## CONCOURS D'IDÉES POUR UN PROJET DE CITÉ-JARDIN, A LA CHAUX-DE-FONDS

5°. *La Ruche*, 1<sup>er</sup> prix (voir pages 270 et 271).

Plan de situation.

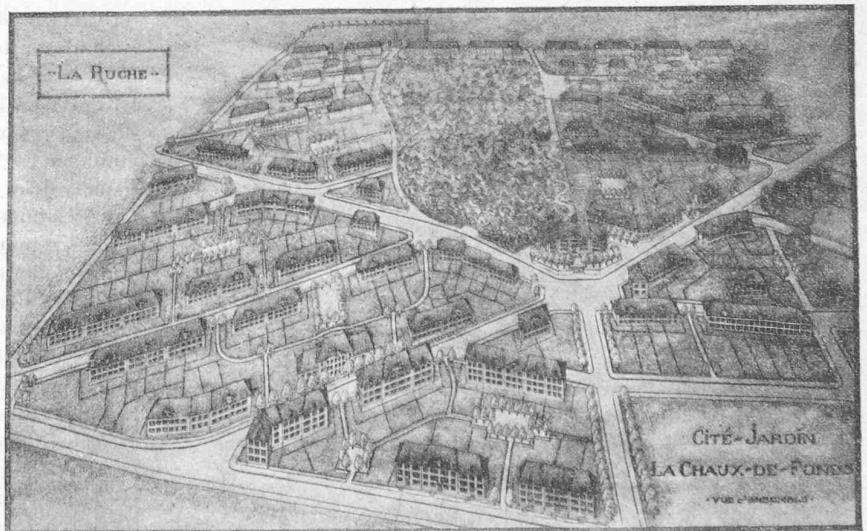
Ce qui frappe, au premier abord, en examinant ce projet, c'est le soin avec lequel les voies de communication ont été étudiées en tenant compte de leur importance suivant le trafic probable. Le prolongement de la rue du Succès est heureux et pourra sans grande difficulté être poussé encore plus au nord en coupant l'angle nord-est du pâturage. Cette artère ainsi établie sera excellente pour tous les quartiers de l'ouest ; le « Bois noir » est intégralement conservé. La largeur de la rue Cernil Antoine pourrait, vu sa pente 10 0/0, être quelque peu réduite pour éviter de trop gros terrassements. Heureuse disposition pour l'aménagement du carrefour des rues Cernil Antoine et Agassiz. Tous les immeubles ont des chemins d'accès avec pente inférieure à 11 0/0.

Enfin une très intéressante idée est celle qui consiste à réserver pour chaque quartier une petite place ombragée, à l'abri de la poussière, des dangers des voitures et accessible sans emprunter les rues principales. Ces places seront sûrement fort appréciées des enfants qui pourront s'ébattre en

La disposition des immeubles en quinconce a peut-être l'inconvénient de donner au plan d'ensemble une impression de manque d'unité, mais offre cependant l'avantage de procurer à chacun le maximum de soleil. Sauf quelques exceptions, l'orientation des immeubles est bonne ; il serait recommandable de ménager deux ou trois mètres de dégagement entre les maisons et les voies publiques.

On peut en outre se demander si les jardins placés au nord des immeubles seront très productifs avec le climat si rigoureux du pays. Sauf ces petits défauts, que l'on peut facilement corriger, l'étude présentée est fort bien comprise et répond aux exigences du programme.

Appartements de 3 chambres et cuisine, type B.

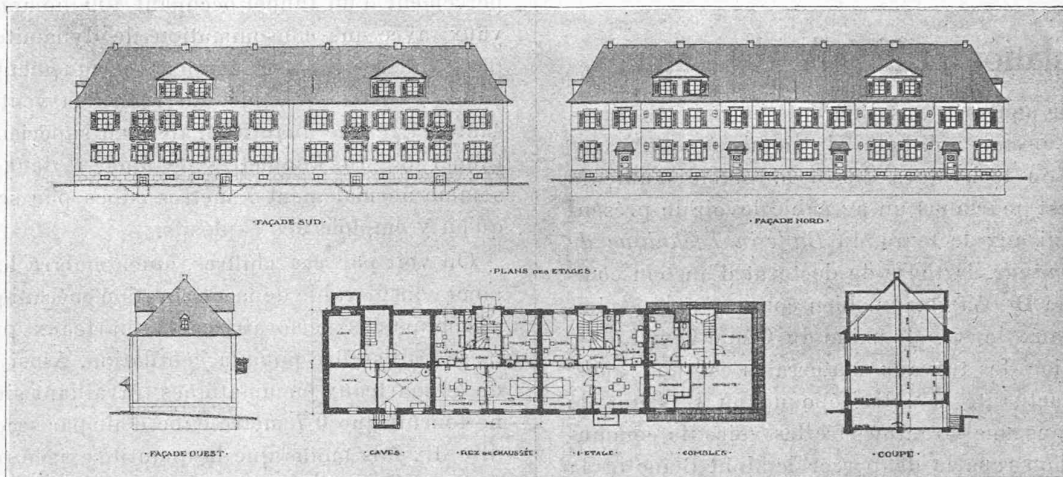
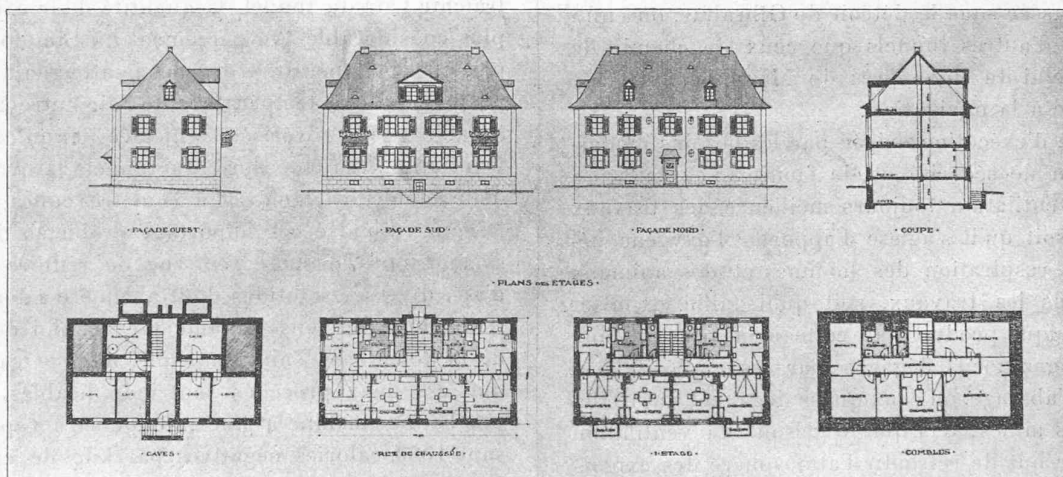
Les plans des différents types de maisons sont bons ; on critique les escaliers tournants, certains corridors sombres, l'insuffisance des canaux de fumée, et surtout certaines chambres au nord sans soleil.

Les façades sont simples, bonnes, bien dans le caractère voulu. Le nombre de logements obtenus est judicieux.
